Comune di Arizzano Provincia del V.C.O.		rap. 1/50 1/20 Maggio 2019 agg. 01
Lavori di manutenzione straordinaria copertura plesso scuole elementari di Arizzano Scuola Don Italo De Cesare		
Tavola strutturale - Integrazione		
PARTICOLARI		
Il tecnico		
Ing. Paolo Marucci - via G. De Nodaris, 51 - Verbania (VB) - cell. 335 5630627

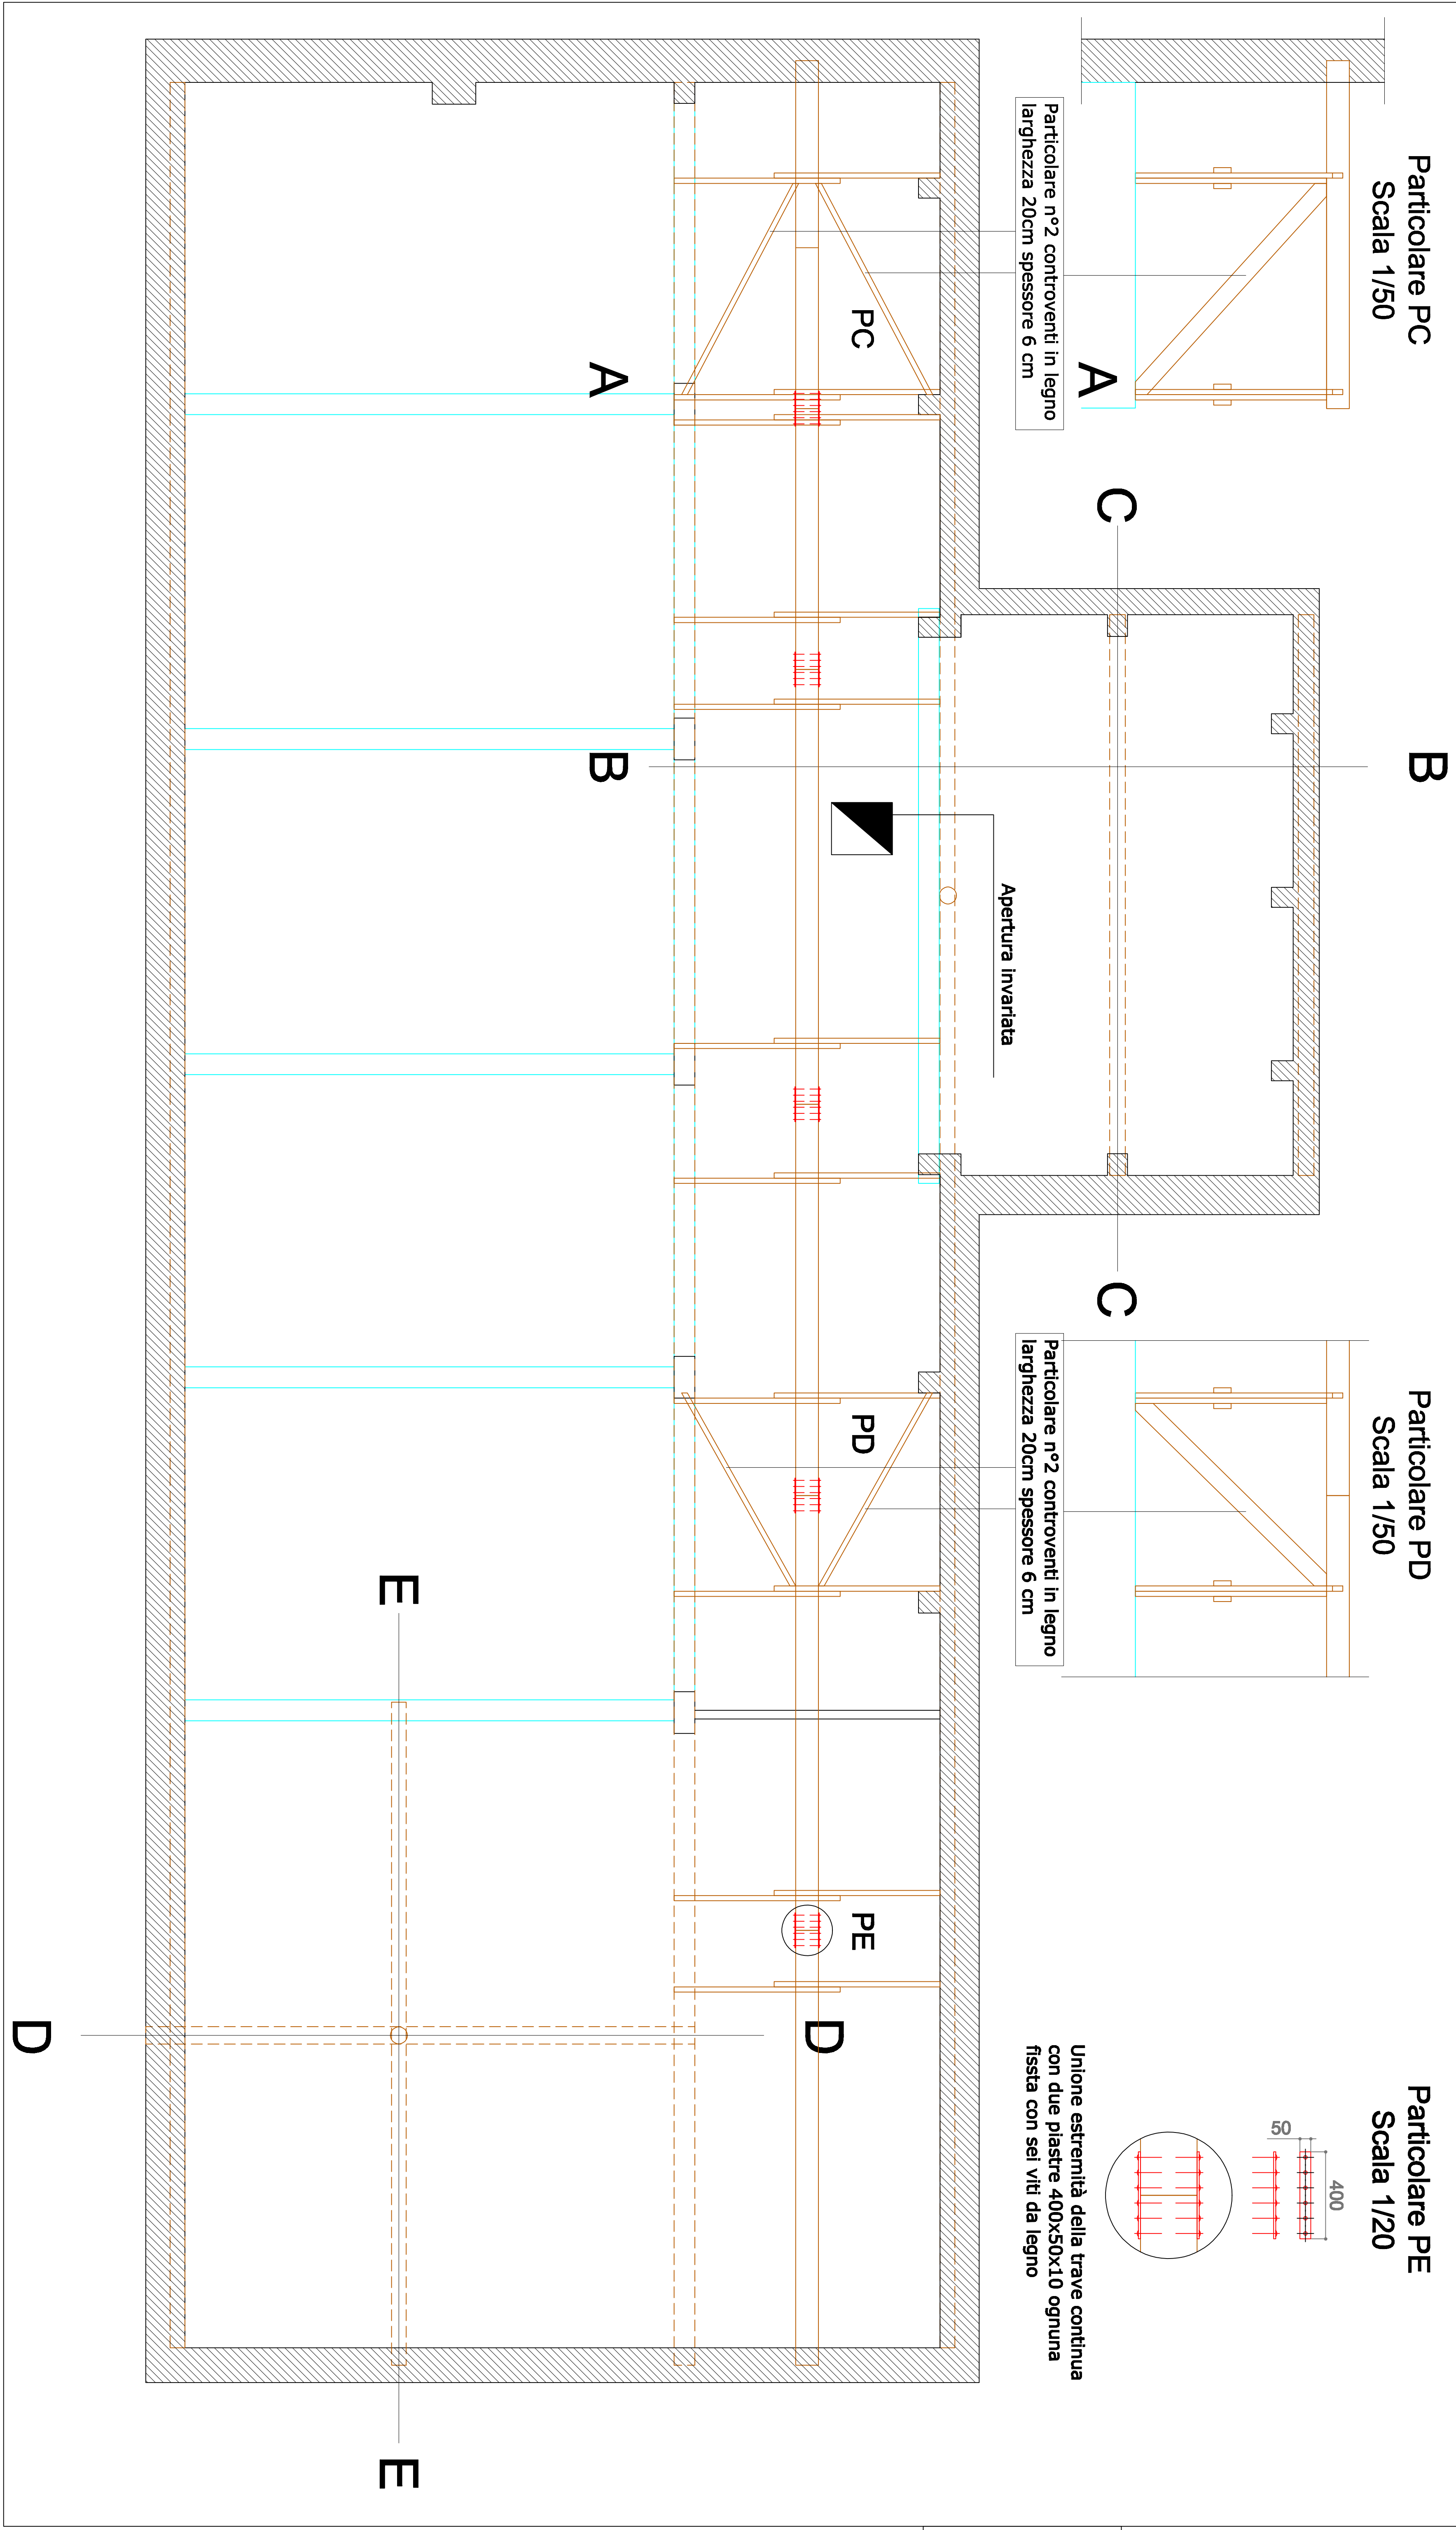
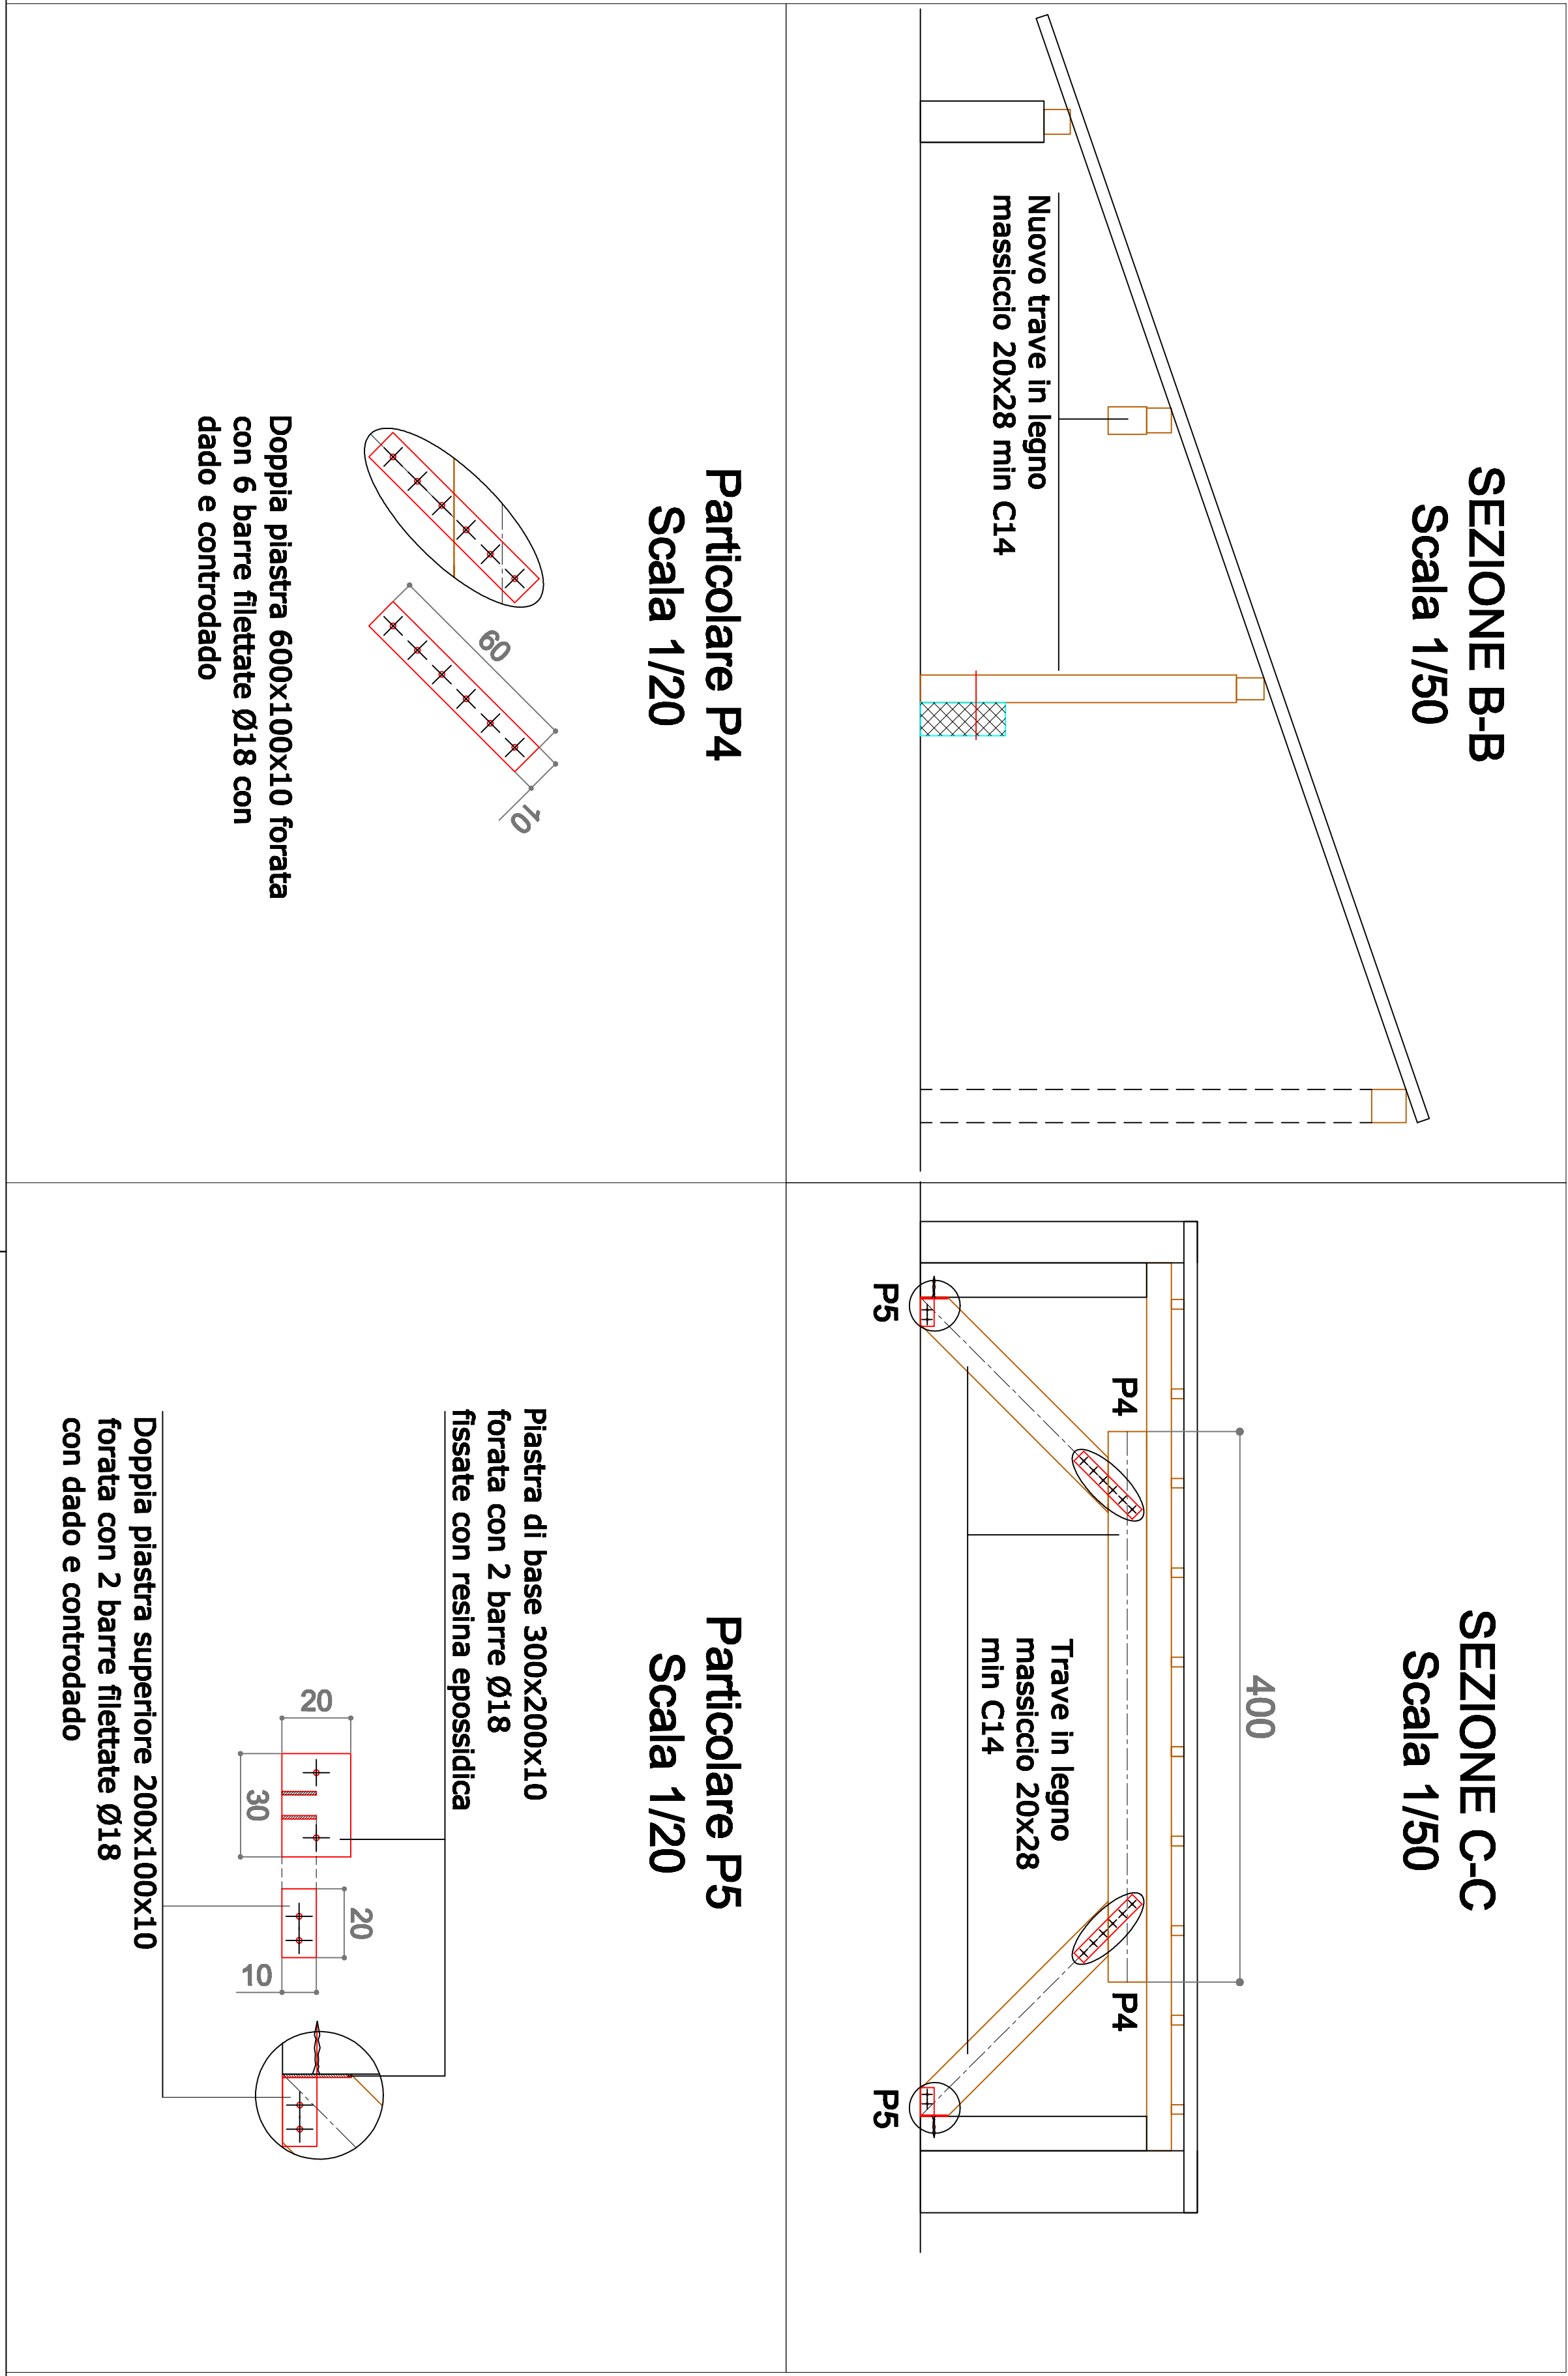
Nella versione aprile 2019 nel modello di calcolo si sono considerati sei tratti di trave circolare fra di loro indipendenti, semplicemente appoggiati sui rispettivi cavalletti e senza i controventi. Nello stato attuale si è provveduto a collegare fra loro i singoli tratti di trave (Part E - Tav 21) a unire la trave circolare con i sottostanti cavalletti (Part A e Part B - Tav 11) a posizionare quattro controventi in legno (Part C e Part D - Tav 21).

Avendo già verificato una situazione maggiormente cautelativa rispetto a quella attualmente proposta non si è ritenuto necessario procedere con un nuovo calcolo.
